# anciennes et nouvelles ferrures

mod 1/1

## cas du P130 UL n° 1149

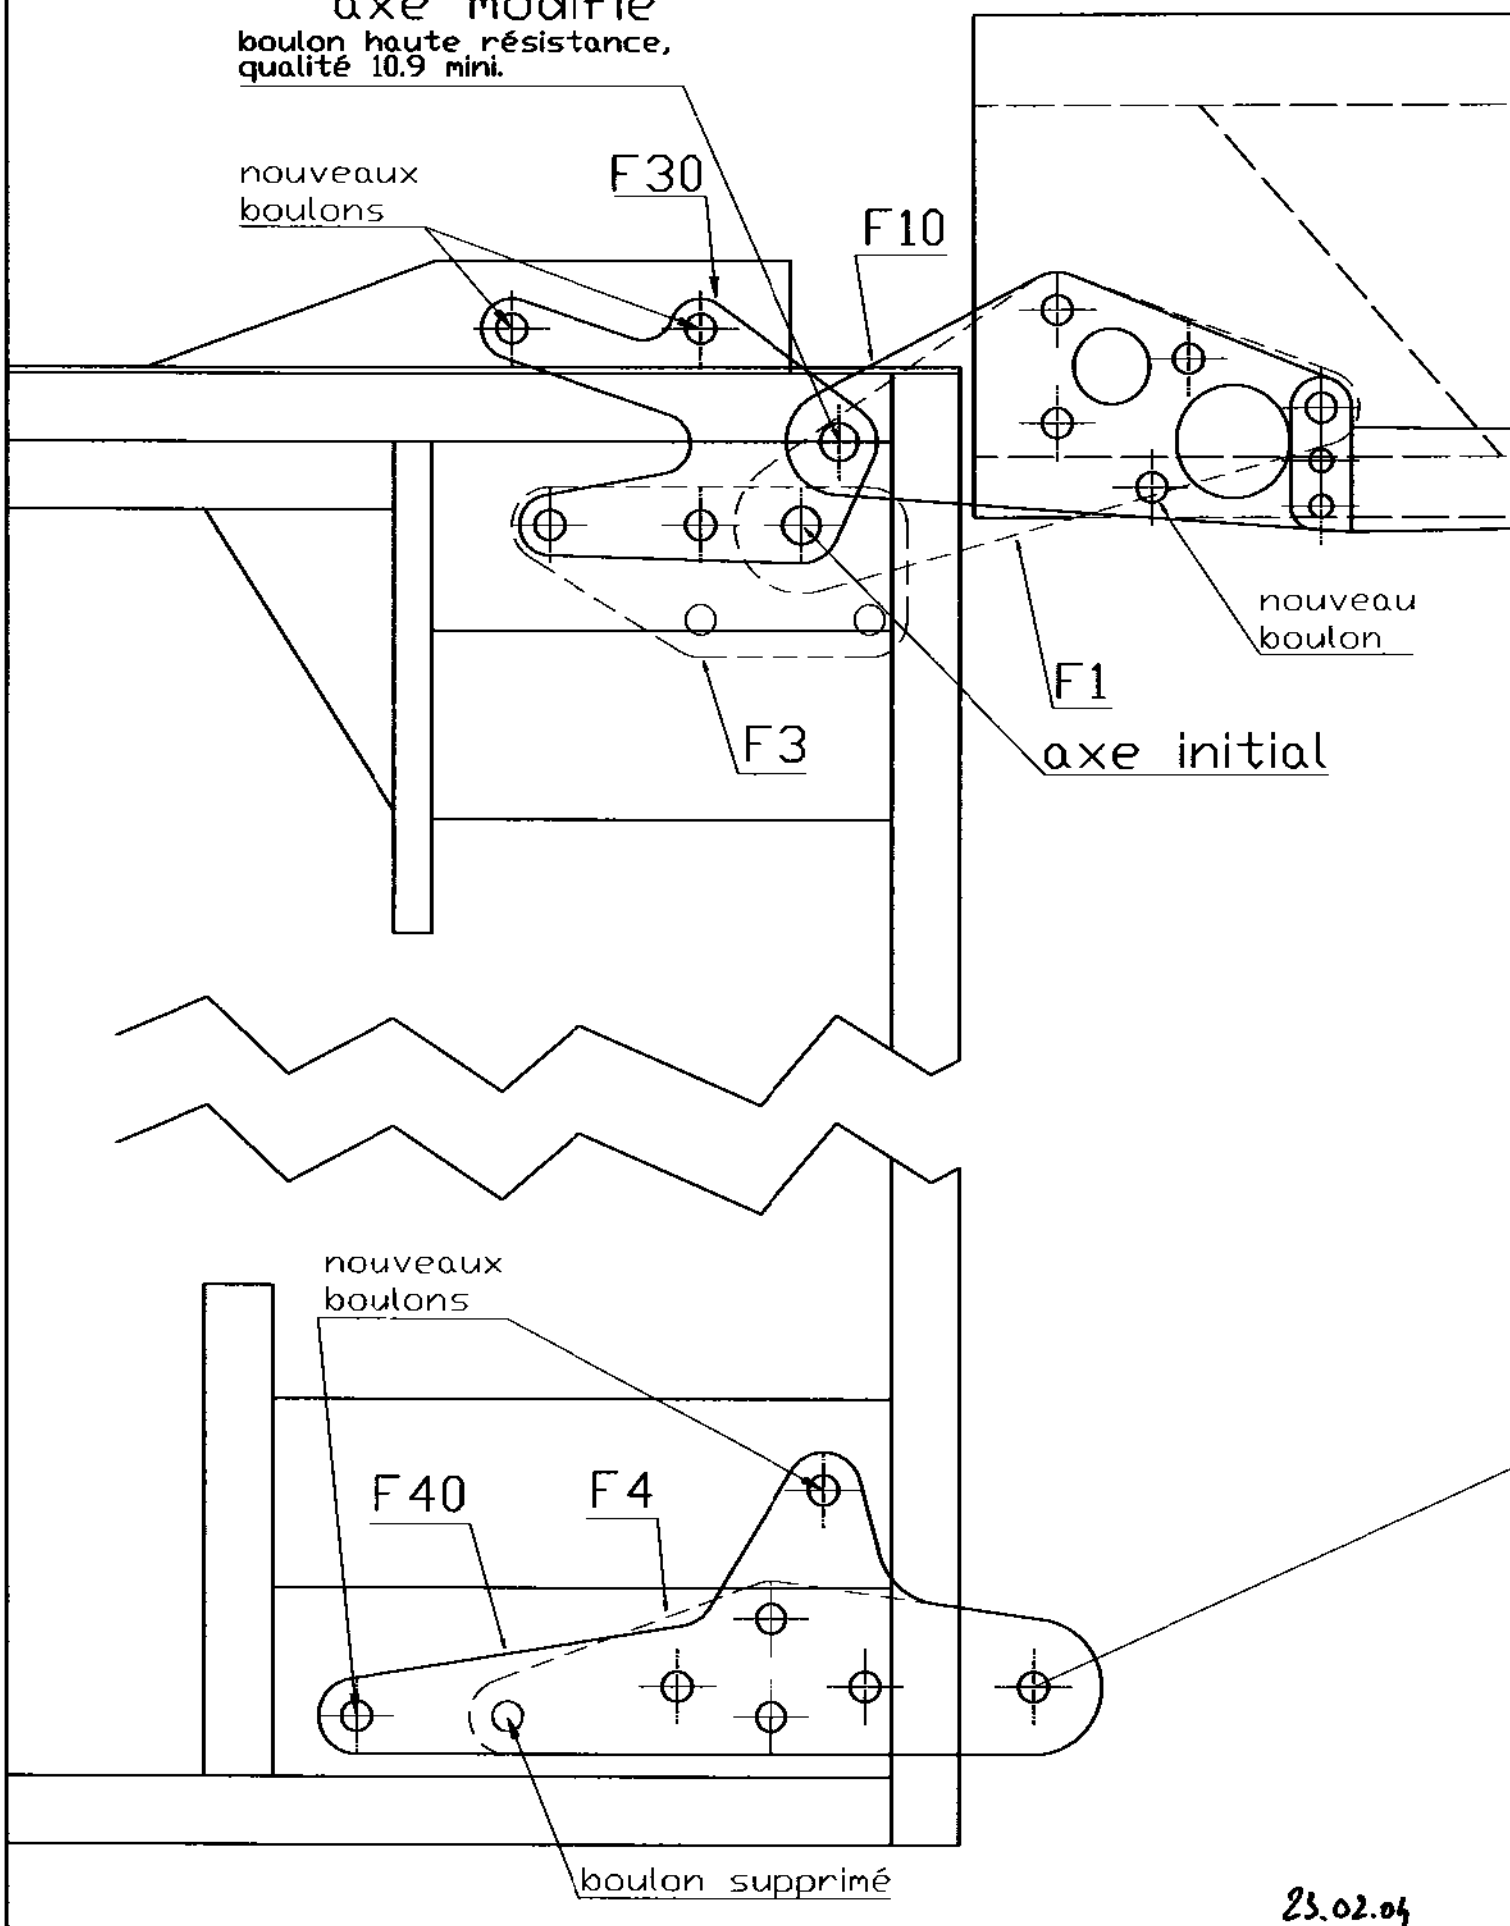
axe modifié  
boulon haute résistance,  
qualité 10.9 mini.

nouveaux  
boulons

nouveau  
boulon

axe initial

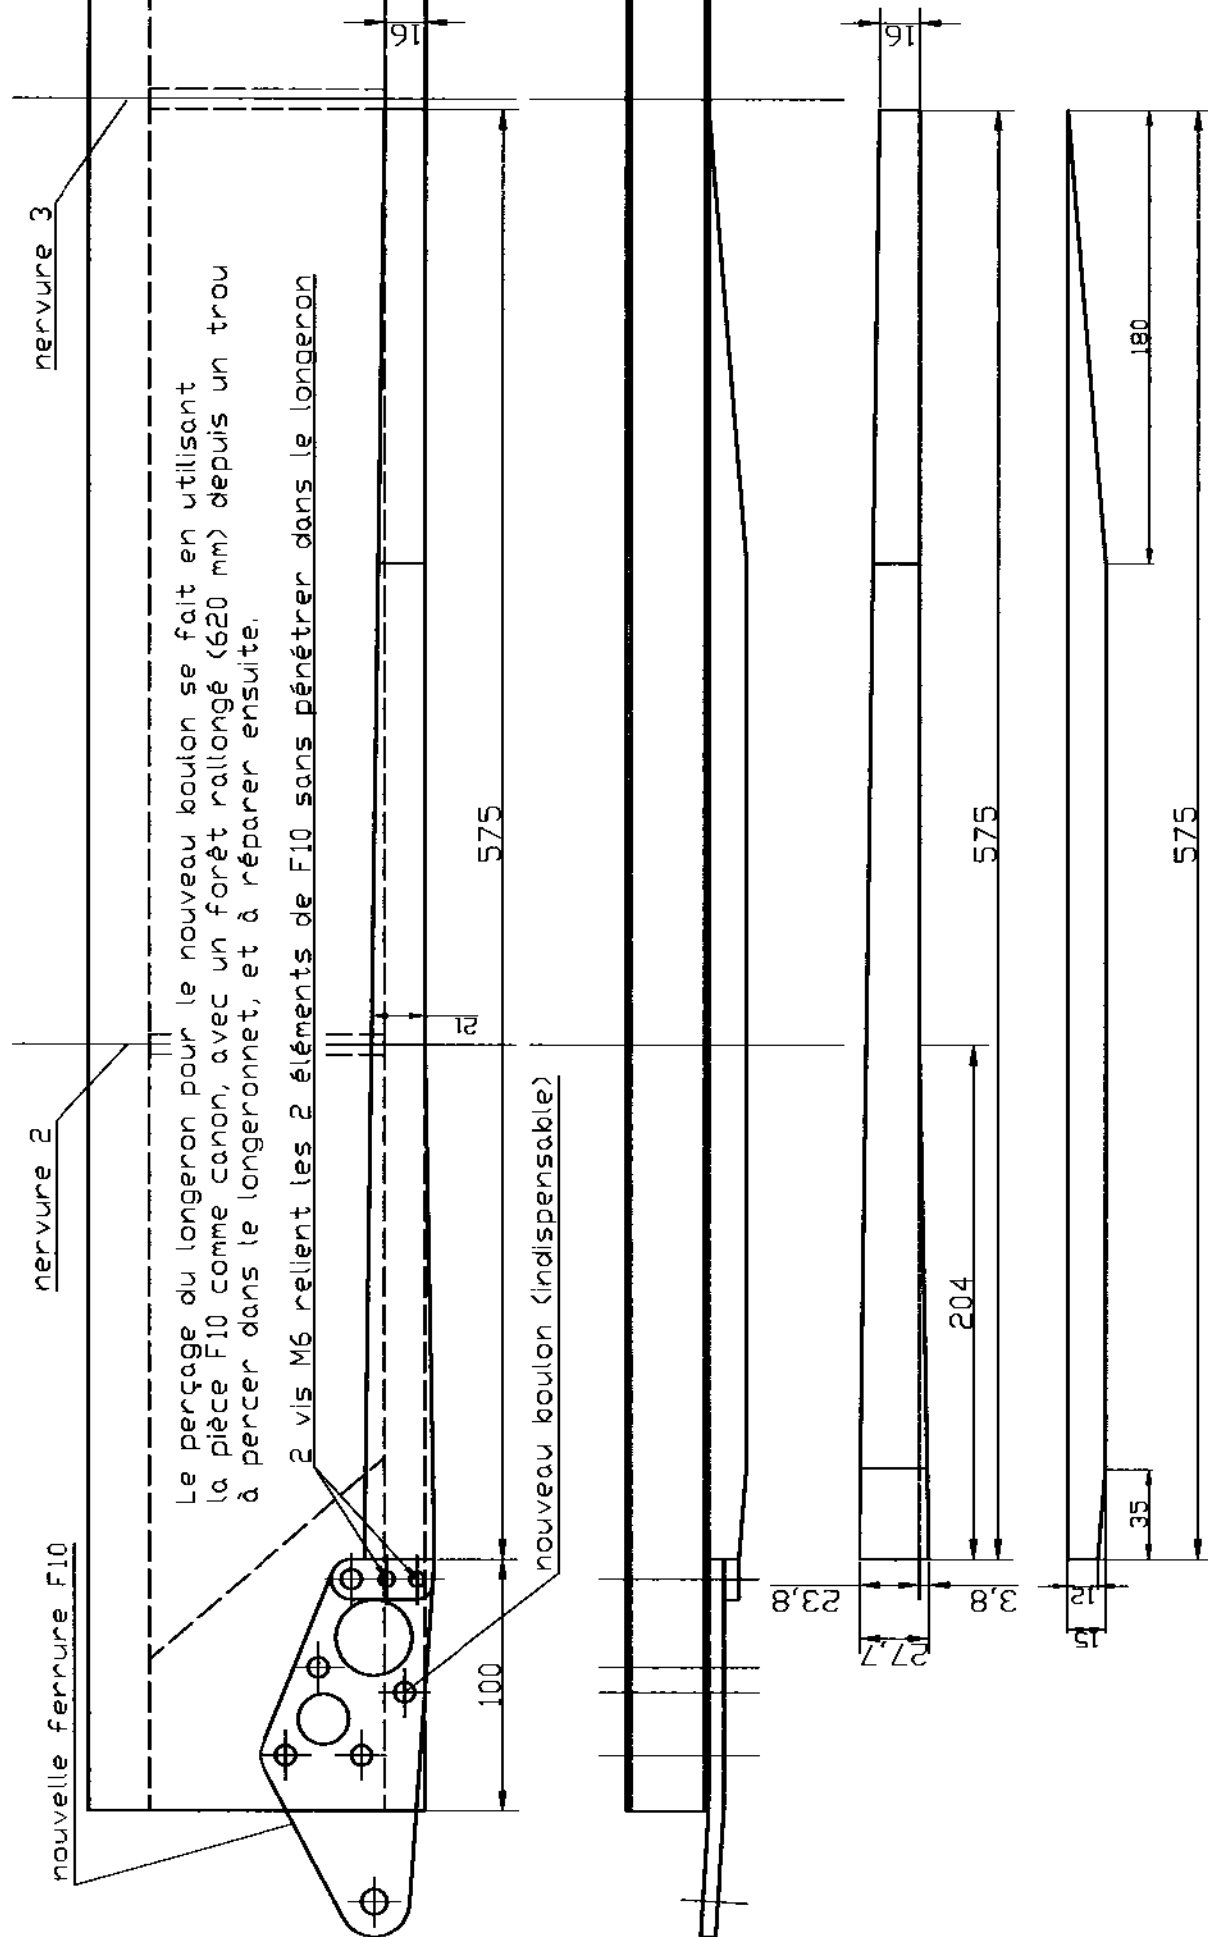
nouveaux  
boulons

boulon supprimé

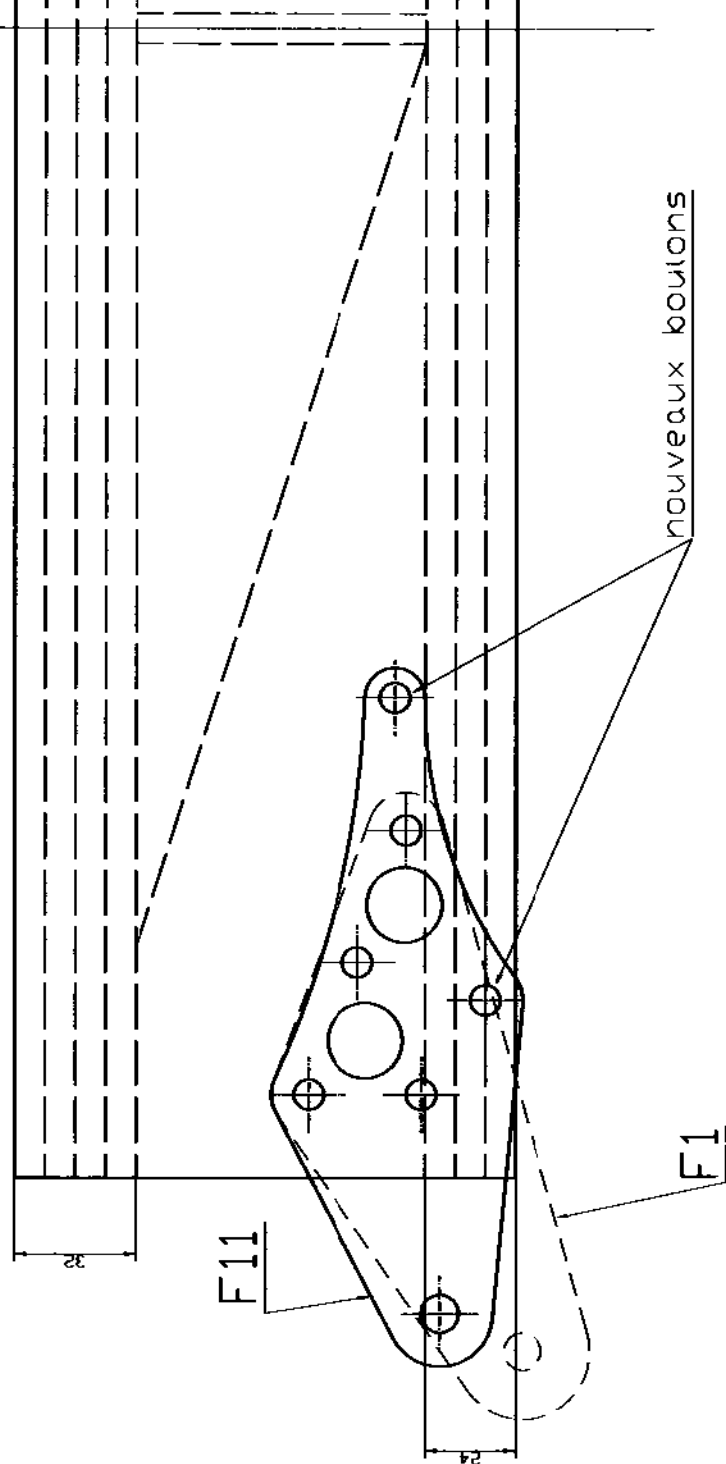
renfort en pin d'orégon à coller en appui sur la ferrure. Un ajustage parfait est nécessaire, ou un remplissage au mastic époxy entre renfort et ferrure. Le gousset inférieur de la nervure 2 doit être coupé et reconstitué ensuite.

qui comporte 4 semelles supérieures (au lieu de 3) et 3 semelles inférieures (au lieu de 2), avec une cale de hêtre allongée jusqu'à la nervure 2, comme sur le P130L.

Le perçage du longeron pour les nouveaux boulons se fait en utilisant la pièce F11 comme canon, avec un forêt rallongé (620 mm) depuis des trous à percer dans le longeronnet, et à réparer ensuite.

Ferrure F10, remplace F1, quantité 1 gauche et 1 droite

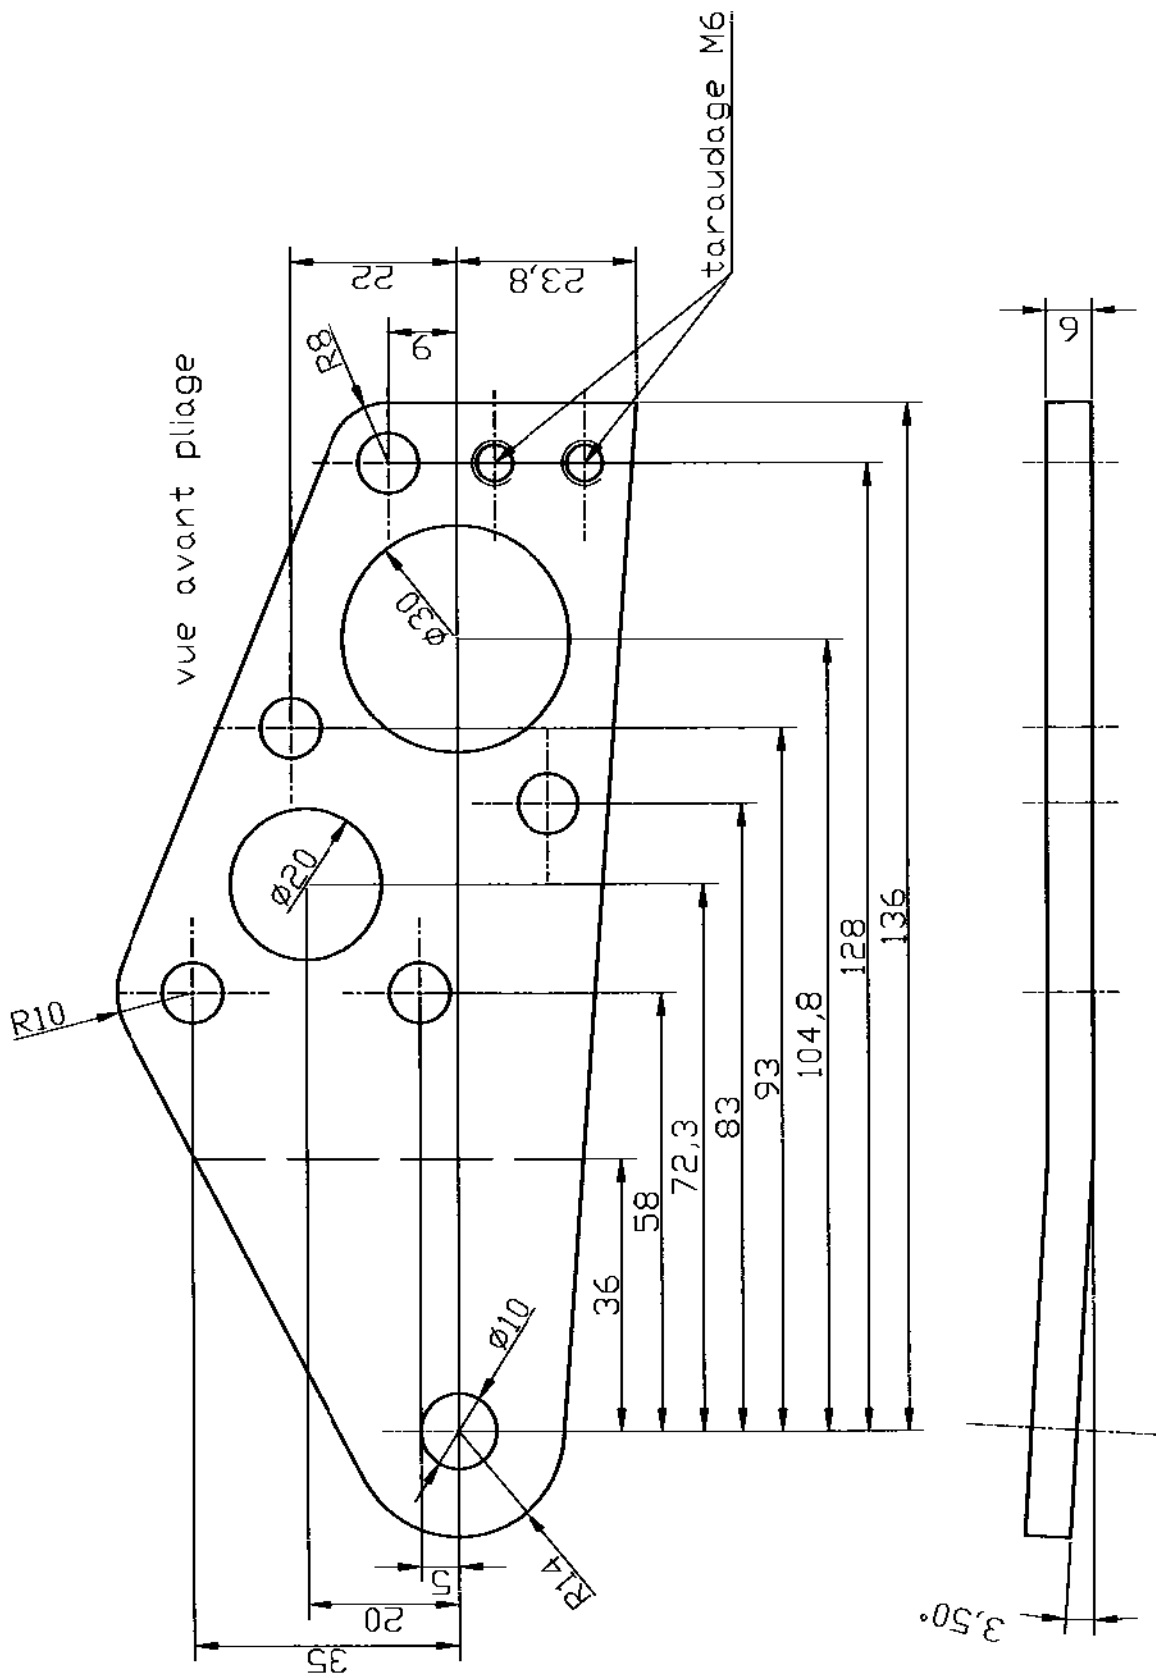
Attention, effectuer les perçages à partir de l'ancienne pièce à remplacer, sauf indication contraire, perçages à dia 8.
